**CIRCULAR N° 1
IC 500005752**

**“SERVICIO DE INSTALACION ELECTRICA Y SISTEMA DE AIRE COMPRIMIDO EN
CUBIERTA DE EQUIPO PESADO Y CERRAMIENTO DE SALA DE ACEITES”**

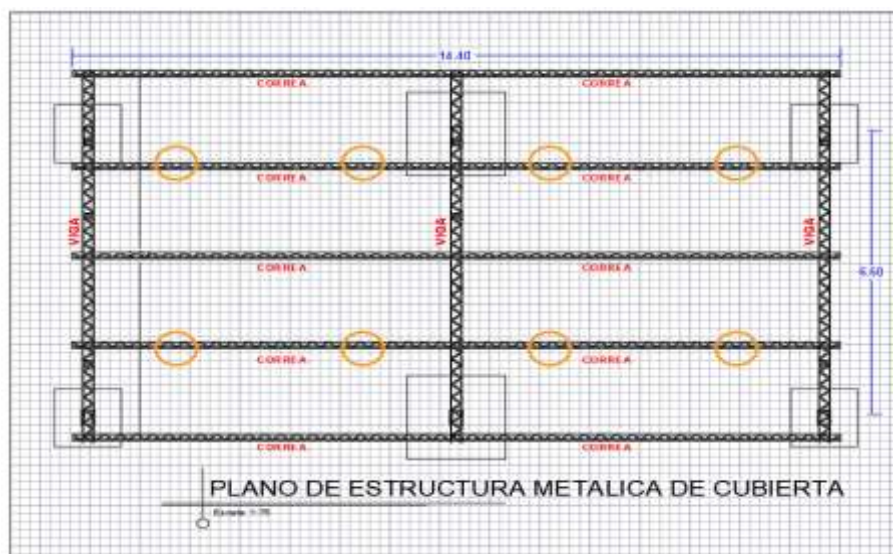
4.- ¿se puede proporcionar un layout con medidas y identificando donde van las luminarias, puntos eléctricos y el tablero?

Respuesta. - Se adjunta Layout con la distribución y medidas generales para estimación.
